伊方発電所1号炉の廃止措置計画変更認可に 係る審査の結果

2026年8月
原子力規制庁

- 伊方発電所1号炉は、「核原料物質、核燃料物質及び原子炉の規制に関する法律」（以下「法」という。）において既に認可をした廃止措置計画※¹に基づき、現在、第1段階（解体工事準備期間：2017～2026年度）の措置等が実施されている。
- 四国電力株式会社から、第2段階（原子炉領域周辺設備解体撤去期間：2027～2041年度）の具体的な措置等を廃止措置計画に反映するため、2025年11月20日に変更認可申請書が提出され、原子力規制委員会は2026年7月2日に認可した。※²
- 本資料では、1号炉の廃止措置計画変更認可申請について、審査の概要を説明する。

図 第2段階の解体範囲

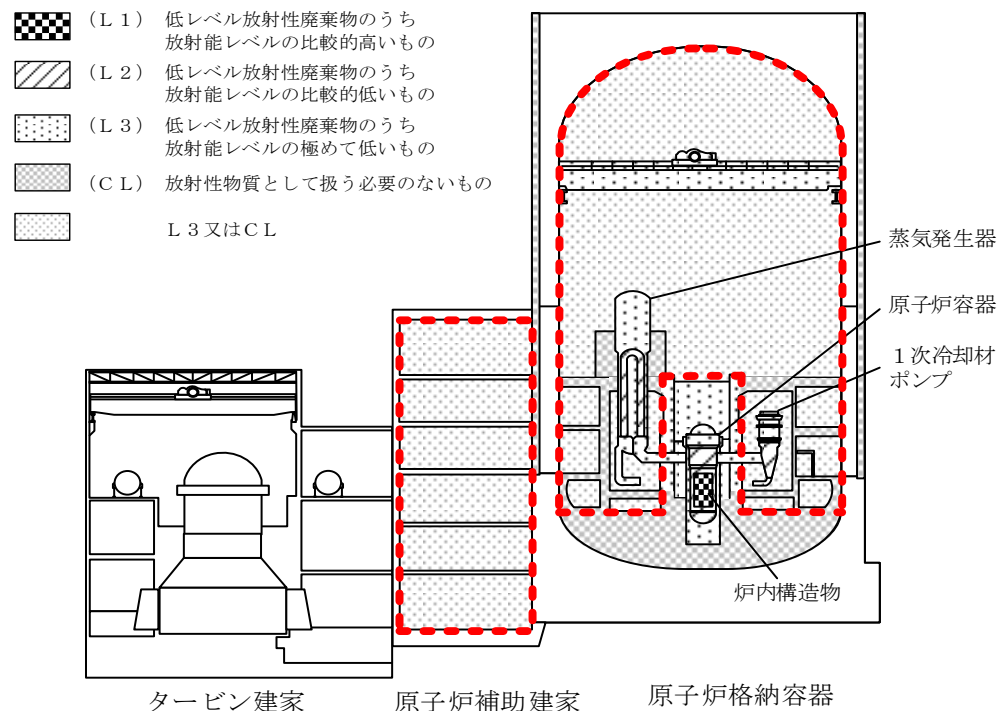
- 第2段階の原子炉領域周辺設備の解体撤去は、解体時に追加的な汚染が発生しないよう「放射性廃棄物ではない廃棄物」と判断できる設備から解体撤去し、その後、放射能レベルの低いものから解体撤去することとしていること
- 原子炉格納容器内及び原子炉補助建家内の設備の解体撤去は、解体保管物（放射性固体廃棄物とするかを判断する前段階のもの）の保管エリア等を確保するために、保管エリアに設置されている設備から解体撤去し、保管エリアを確保後、その他設備の解体撤去を進めるとしていること
- 解体保管物は、可能な限りクリアランス（C L）※1として保管エリアから搬出していくとしていること

第2段階に解体撤去する設備は、第2段階から第3段階にかけて撤去する設備（上図の赤枠）のうち、原子炉補機冷却水ポンプ、原子炉補機冷却水冷却器、廃液蒸発装置、ガス減衰タンク等の撤去を行うとしている。

図 1, 2号共用施設の整理の変更の経緯

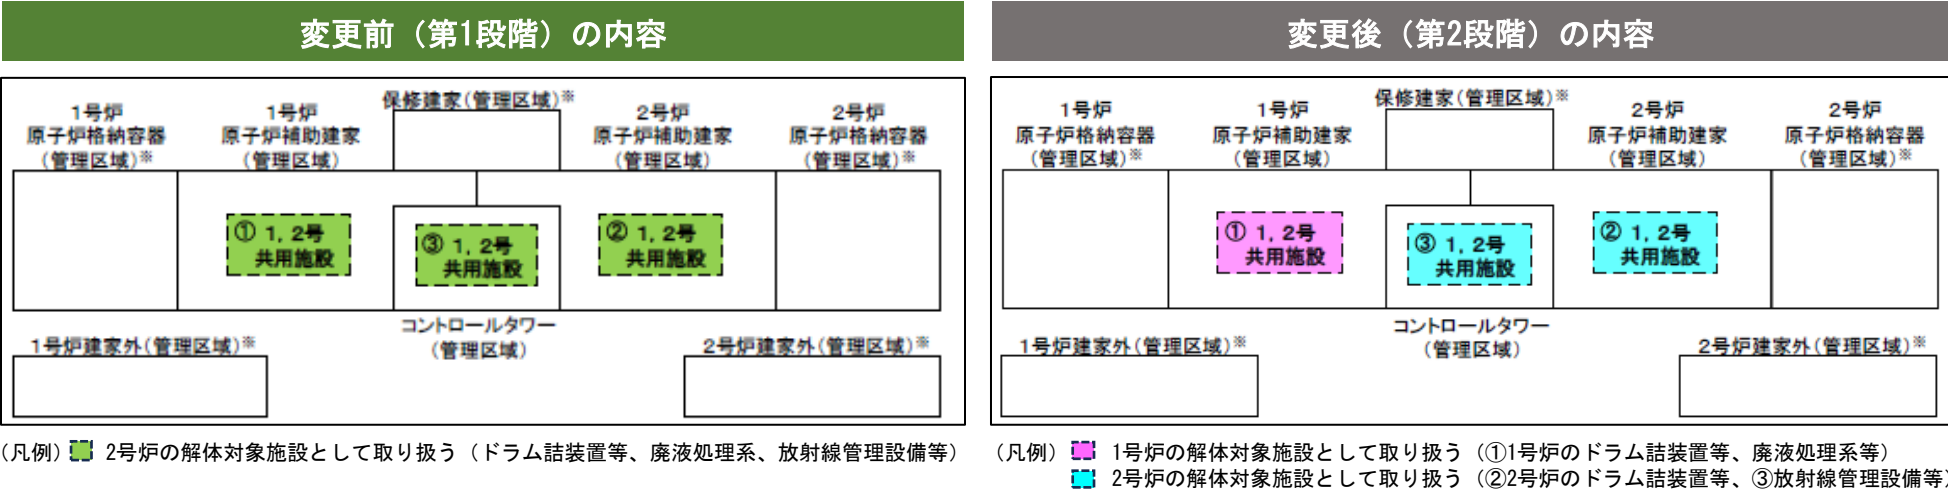
- 第1段階では、1号炉と2号炉で共用している施設（以下「1、2号共用施設」という。）については、全て2号炉の廃止措置計画に基づく解体対象とする施設として取り扱われていた
- 第2段階では、1号炉と2号炉では廃止措置の進捗が異なる※1ことを踏まえ、設備の解体撤去は、設置されているそれぞれの原子炉施設で実施するため、1、2号共用施設のうち1号炉補助建家に設置されている共用施設については、1号炉の廃止措置計画に基づく解体対象とする施設として取り扱うとしていること

図 解体撤去物の処理フロー

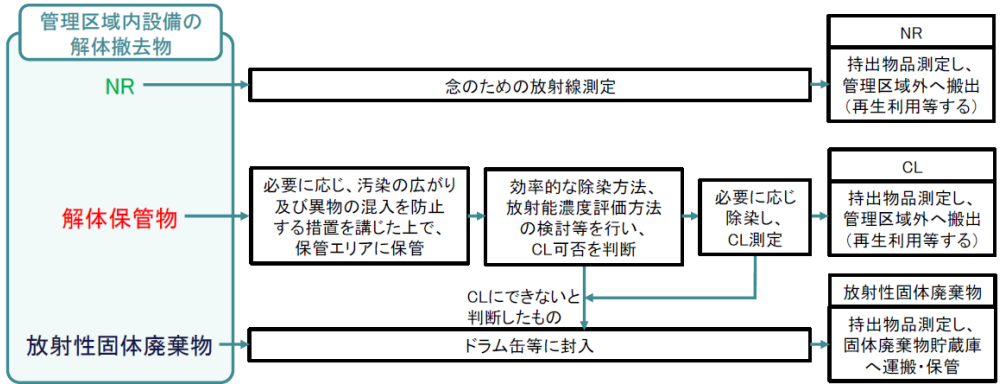
- 第1段階では、1号炉の放射性固体廃棄物の推定発生量について、モデルプラントにおける汚染分布に基づき算出されていた
- 第2段階では、第1段階で実施した汚染状況調査等に基づき、放射性物質による汚染の程度により区分された推定発生量が算出されていること
- 解体撤去物のうち解体保管物について、汚染拡大防止措置を講じた上で保管エリアに保管すること
- 放射性固体廃棄物について、既に認可をした廃止措置計画に定められている措置を講じることにより、固体廃棄物貯蔵庫等の保管容量を超えないように管理していること

〈放射線業務従事者の被ばく評価〉

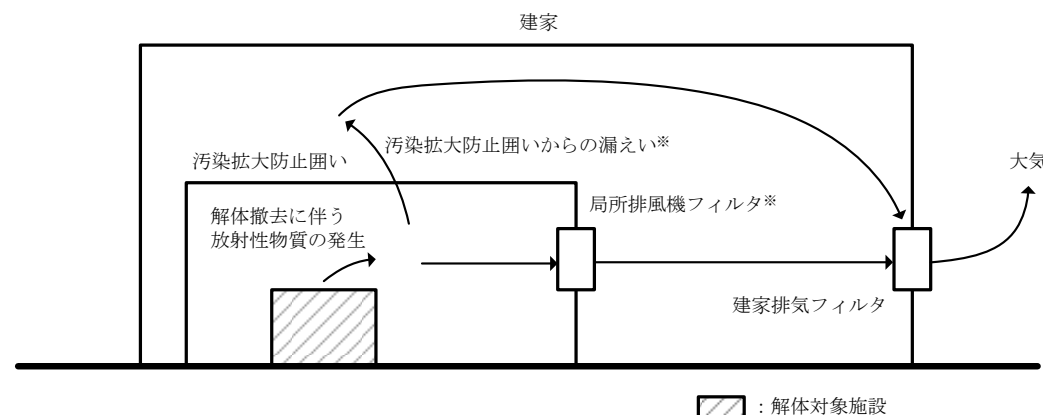
- 第1段階では、汚染状況の調査、発電用原子炉施設の維持管理等を考慮し、約1.4人・Svと推定されていた
- 第2段階では、管理区域内に設定されている設備の解体撤去等を考慮し、第1段階に実施した作業実績を踏まえ、約3.8人・Svと推定されている

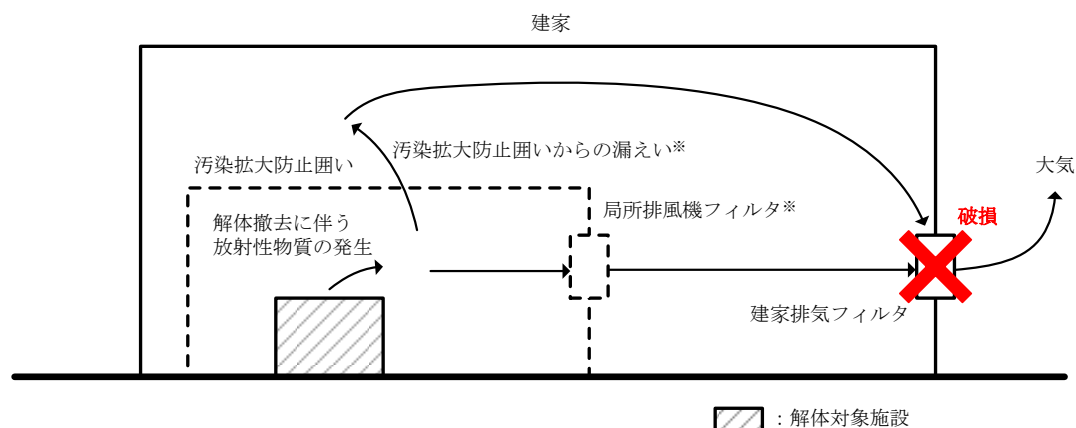
- 放射性気体廃棄物による被ばく評価は、第2段階では排気及び解体撤去で発生する放射性粉じんが主となるため、右下図のとおり、粒子状物質が大気中へ移行するものとして評価※¹したとしている
- 放射性液体廃棄物による被ばく評価は、第1段階から年間放出量に変更がないため、変更はないとしている。
- 上記の評価を含む環境への放射性物質の放出に伴う周辺公衆の被ばく線量評価結果は、年間約 $5.9\mu\text{Sv}$ であり、「線量目標値に関する指針」※²に示される線量目標値の年間 $50\mu\text{Sv}$ を下回るとしている

※：蒸気発生器及び1次冷却材ポンプを除き、汚染拡大防止囲い及び局所排風機フィルタの効果は、評価上考慮しない。
